Mission régionale d'autorité environnementale

**Avis sur le projet de centrale agrivoltaïque avec co-usage bovin  
à Domjevin (54) porté par UNITE**

n°MRAe 2024APGE98

**Figure 3 : Exemples de clôtures permettant le libre passage de la petite et moyenne faune.**

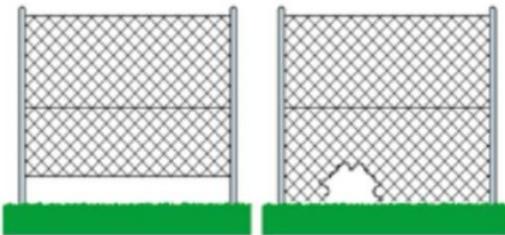
L'ensemble du site sera clôturé, aussi le dossier prévoit une mesure de réduction pour assurer la perméabilité pour la petite et moyenne faune en maintenant un espace continu au pied de clôture ou en créant des ouvertures dans la clôture tous les 100 m.

Si la solution retenue consistait à réaliser des ouvertures à inter-distance régulière dans la clôture, ***l'Ae recommande une distance maximum de 10 à 20 m entre les ouvertures comme le préconise le guide sur « les impacts écologiques des clôtures et solutions de remédiations possibles »<sup>9</sup>.***
